ANLAGE 1 zur Vorlage - Abwägungsvorschlag**Bebauungsplan und Örtliche Bauvorschriften „Heinzlenstraße / Im Roßnägle“ in Balingen**

Frühzeitige Öffentlichkeits- und Behördenbeteiligung nach § 3 Abs. 1 BauGB und nach § 4 Abs. 1 BauGB vom 30.07.2018 bis 21.09.2018

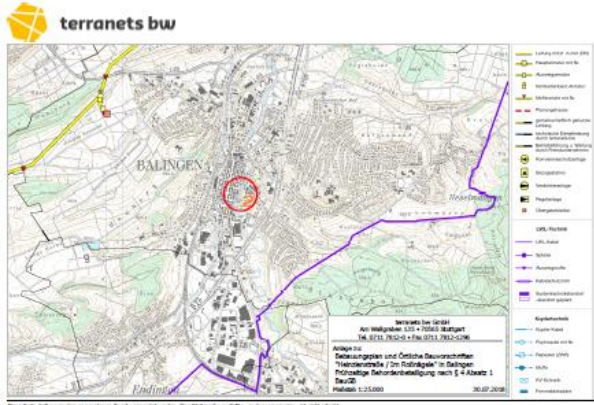
Bauliche Anlagen der Verkehrsinfrastruktur, die nicht unter Abs. 4 WHG fallen, dürfen nur hochwasserangepasst errichtet oder erweitert werden (§ 78 Abs. 7 WHG).	Kenntnisnahme.
	Festgesetzte Überschwemmungsgebiete sollen im Bebauungsplan nachrichtlich übernommen werden (§ 6a BauGB).	Das HQ 100 sowie das HQ extrem wurden nachrichtlich in den Zeichnerischen Teil des Bebauungsplanes übernommen und dargestellt.
	Falls das Plangebiet nicht im Über-	Das Plangebiet liegt nicht im HQ 100

Lfd. Nr.	Anregungen	Abwägungsvorschlag/-protokoll
	schwemmungsgebiet (HQ100-Bereich) liegt, sind die oben genannten Ausführungen nicht zu beachten. <u>Risikogebiet außerhalb von Überschwemmungsgebieten (HQEXTREM-Bereich):</u> Das Plangebiet liegt laut HWGK im Risikogebiet außerhalb von Überschwemmungsgebieten (sog. HQEXTREM-Bereich). Risikogebiete außerhalb von Überschwemmungsgebieten sind gem. § 78b Abs. 1 WHG Gebiete, für die nach § 74 Absatz 2 WHG Gefahrenkarten zu erstellen sind. Gefahrenkarten sind nach der Neufassung von § 74 Absatz 2 Ziffer 1 WHG zu erstellen für Hochwasser mit niedriger Wahrscheinlichkeit (voraussichtliches Wiederkehrintervall mind. 200 Jahre) oder bei Extremereignissen. Bei einem HQEXTREM treten im südlichen Bereich des Bebauungsplanes (Flst.Nr. 1259, 1260, 1261, teilweise auch auf Flst.Nr. 1227 und 1227/1) leichte Überflutungen auf (0,25m- 0,5m). § 78b Abs. 1 Ziffer 1 WHG schreibt vor, dass für Risikogebiete insbesondere der Schutz von Leben und Gesundheit und die Vermeidung erheblicher Sachschäden in der Abwägung zu berücksichtigen sind (siehe auch § 1 Abs. 6 Ziffer 12 BauGB). Anforderungen an das hochwasserangepasste Bauen können nach § 9 Abs. 16c BauGB im Bebauungsplan festgesetzt werden. Um mögliche Überflutungsschäden zu vermindern sowie den Hochwasserabfluss zu sichern sollten Gebäude „hochwasserangepasst“ gem. Merkblatt DWA-M 553 geplant werden. Der Grundwasserstand ist beim Bauvorhaben der Tiefgarage zu berücksichtigen; ggf. ist die Ausführung als „weiße Wanne“ mit Rückstauklappe erforderlich.	Bereich. Das Plangebiet „Heinzlenstraße/ Im Roßnägle“ liegt aktuell im HQ extrem, was eine hochwasserangepasste Bauweise erforderlich macht. Die Einstufung erfolgte auf der Grundlage der aktuellen Gegebenheiten. Das HQ 100 sowie das HQ extrem werden nachrichtlich im Planteil des Bebauungsplanes festgesetzt. Der Geltungsbereich des Bebauungsplanes hat sich gegenüber dem Aufstellungsbeschluss vom 24.07.2018 geändert und umfasst nicht mehr das Flurstück 1311 sowie das Ufer und das Gewässerbett der Eyach. Der Gewässerrandstreifen befindet sich somit außerhalb des Geltungsbereiches, wurde aber entsprechend dargestellt. Der uferbegleitende Fuß- und Radweg wird in einem gesonderten Planfeststellungsverfahren beantragt.
